屋面层平面图 1:150

福州国际人才港(一期)

1#楼

PM-05

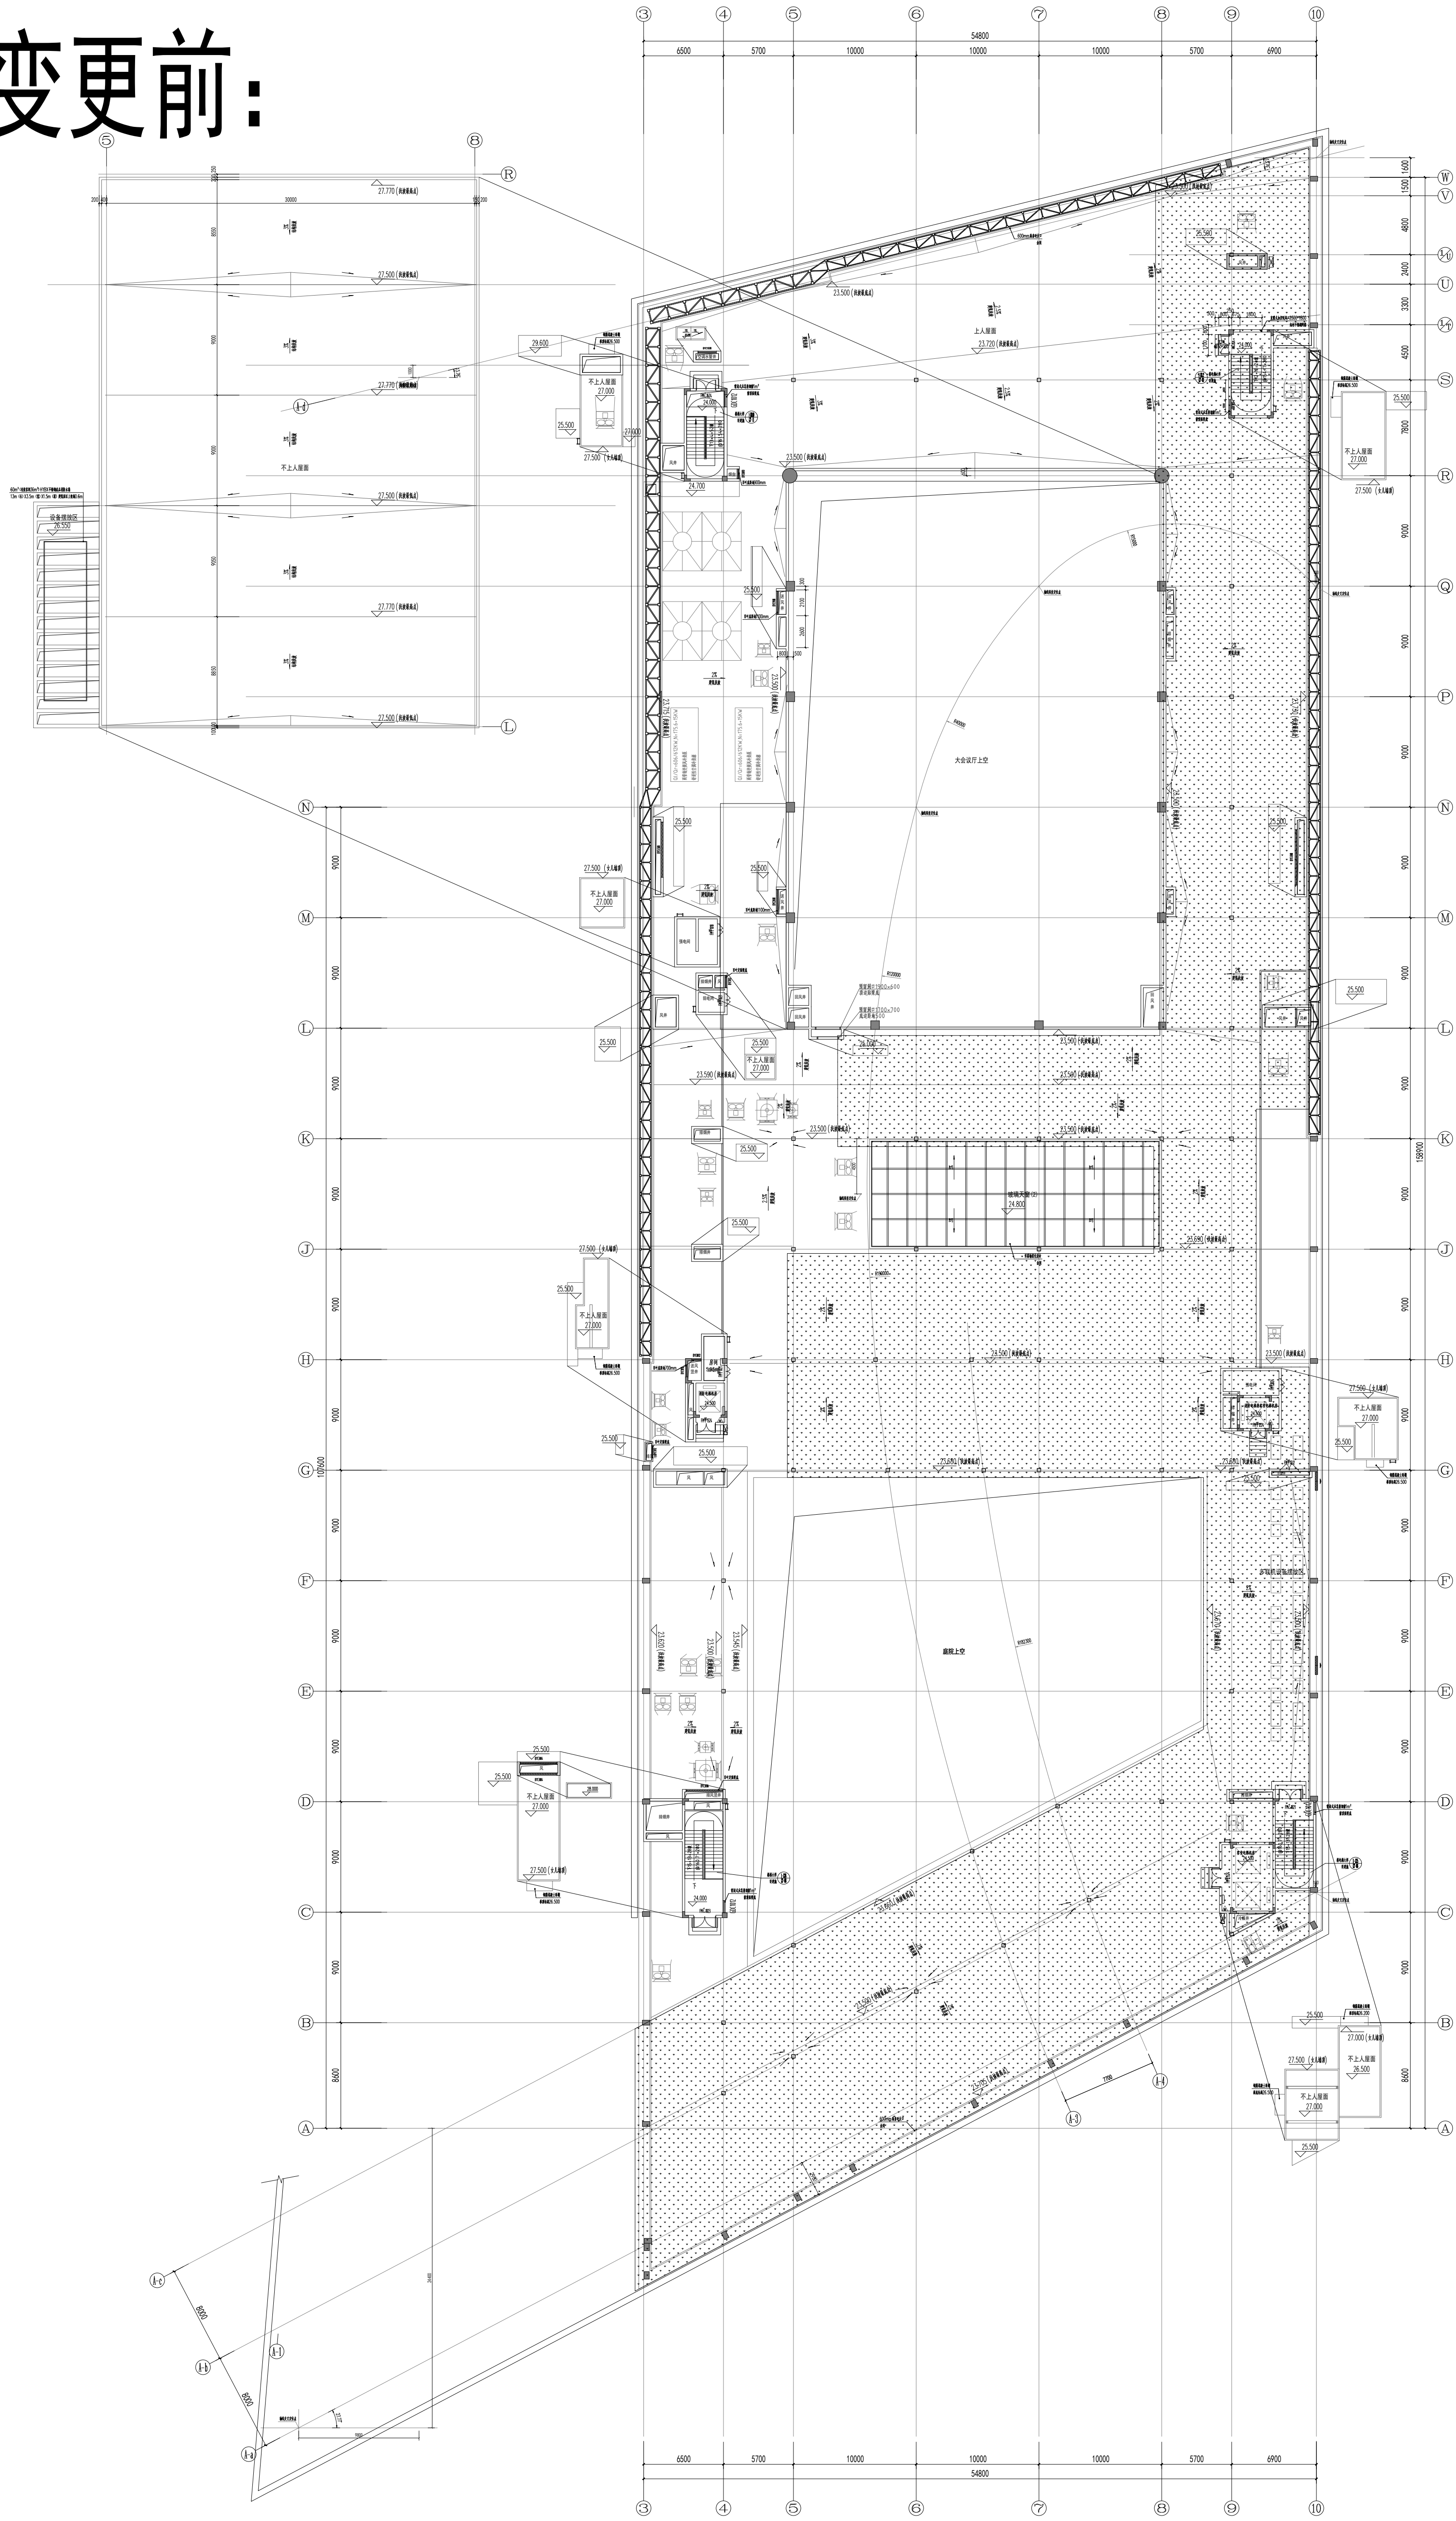
变更前:

填充示意为种植屋面区域

屋面层平面图 1:150

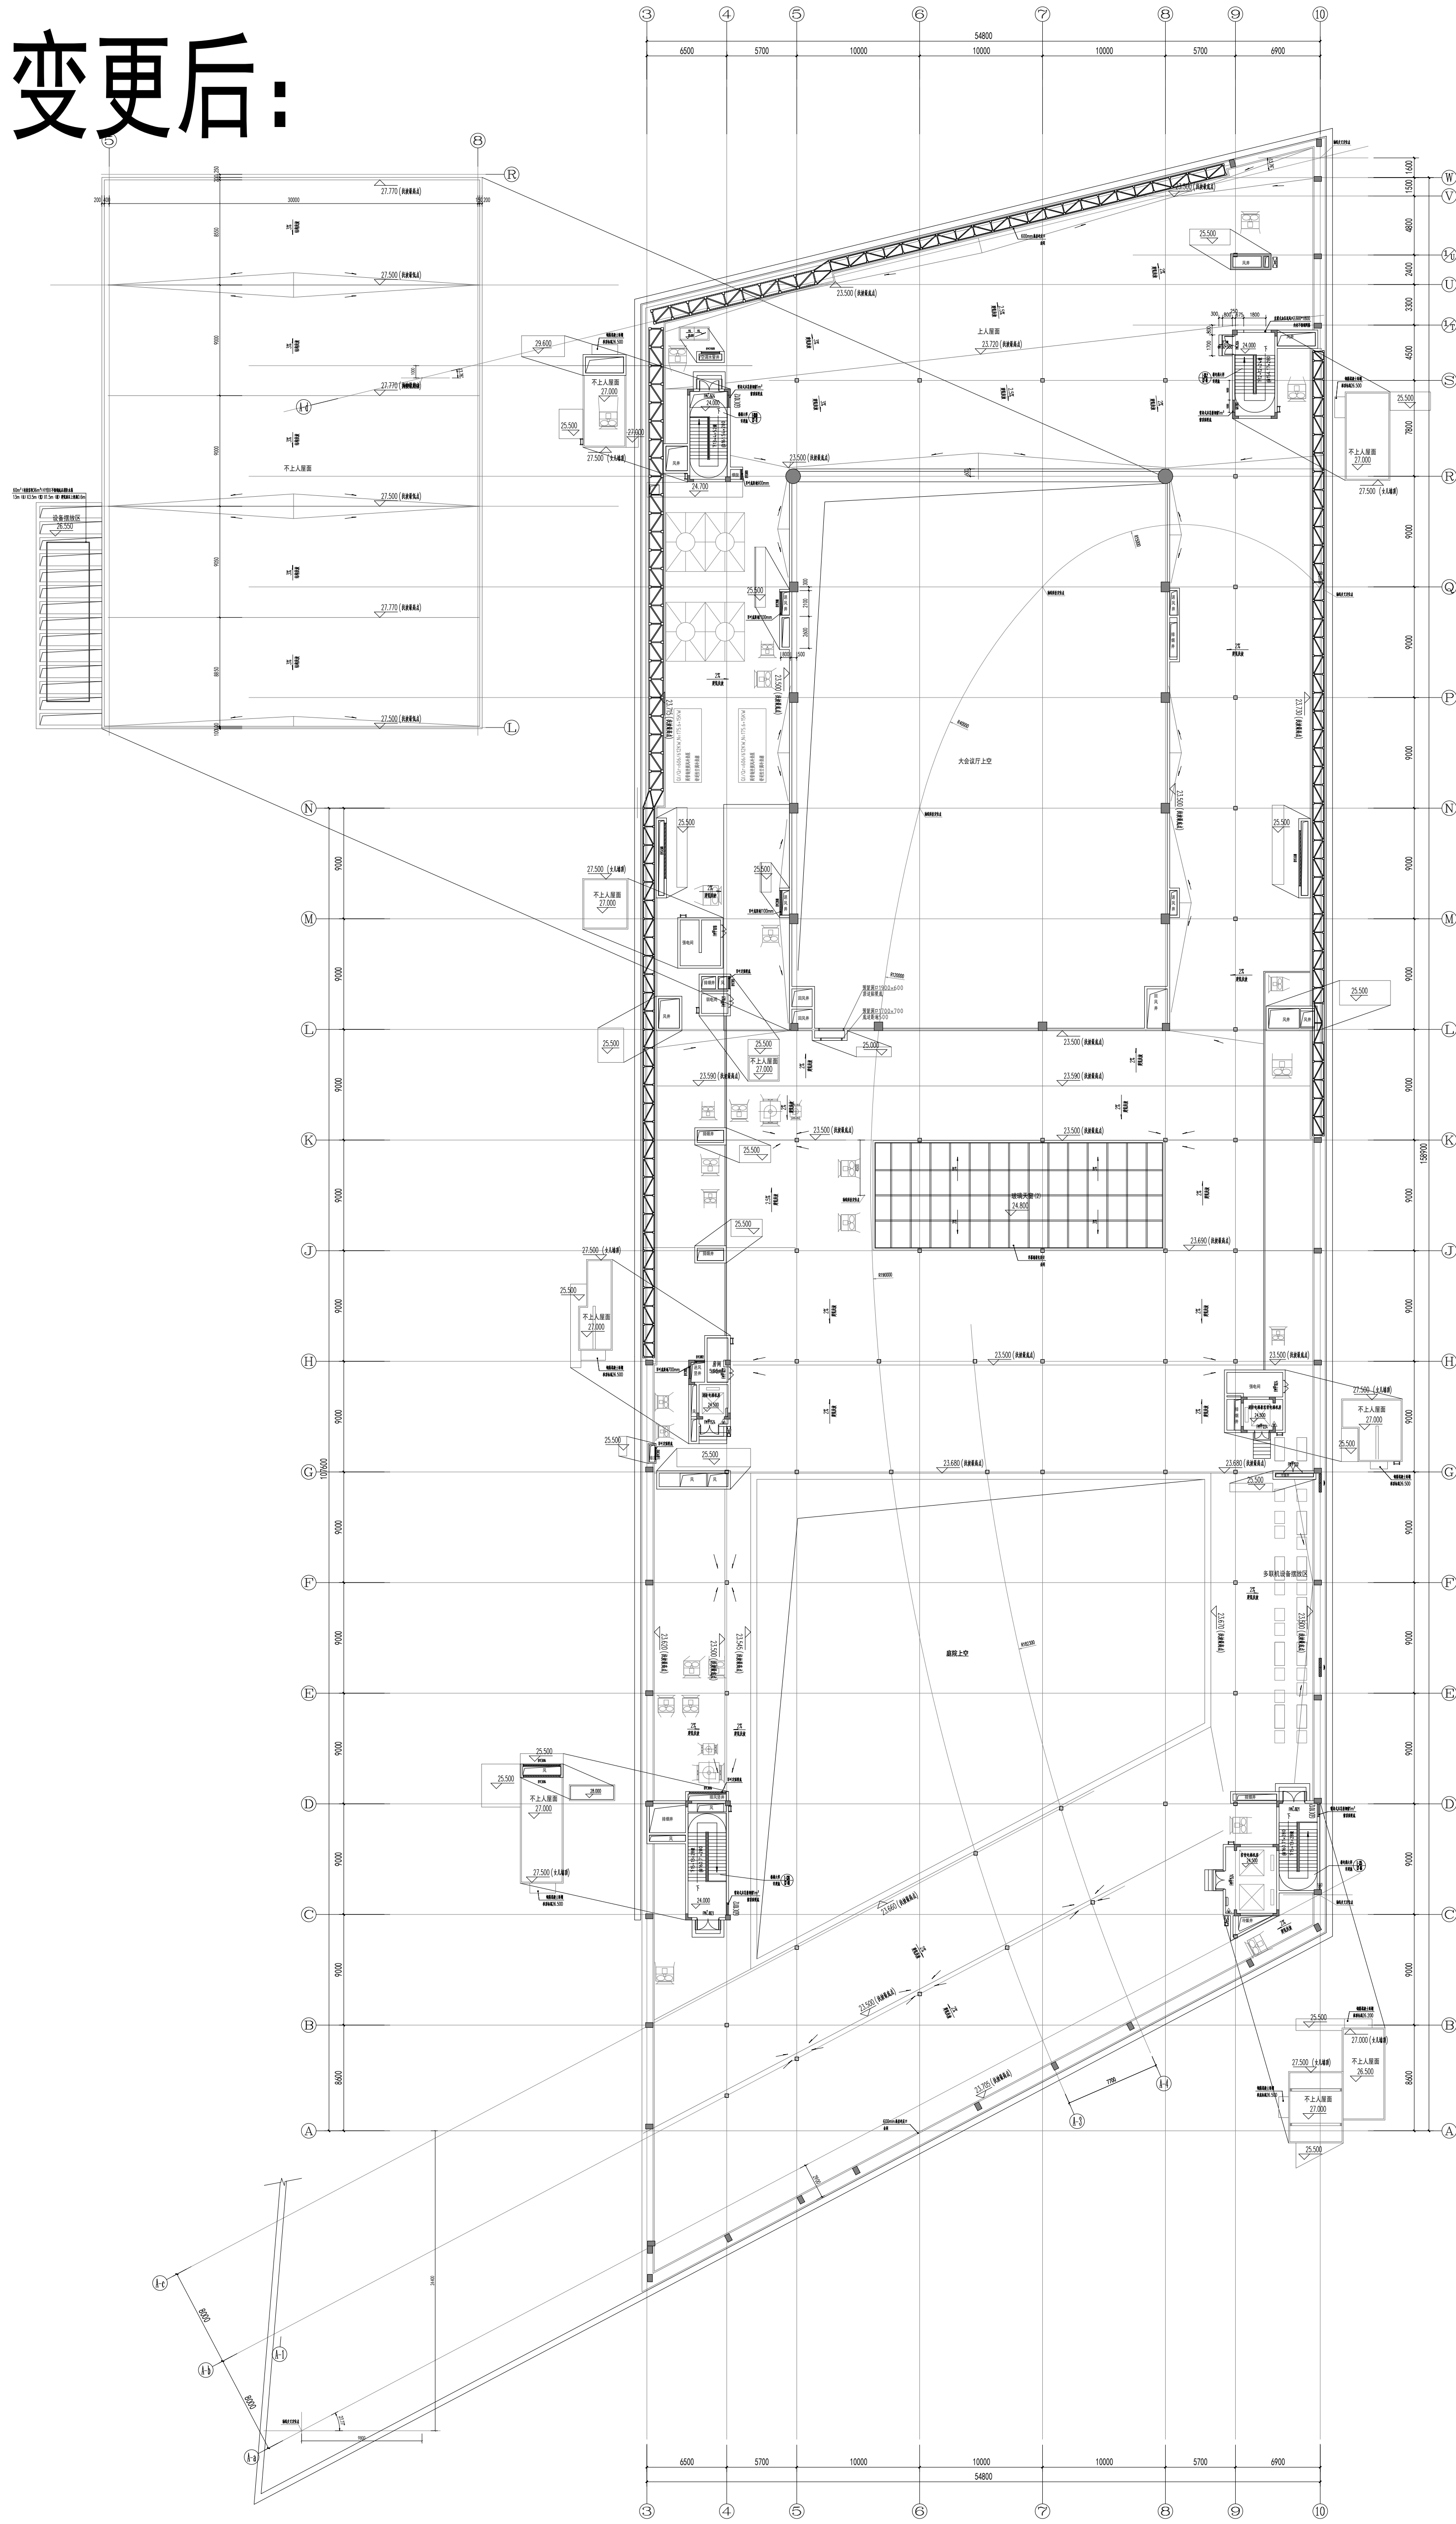
变更后:

填充示意为种植屋面区域
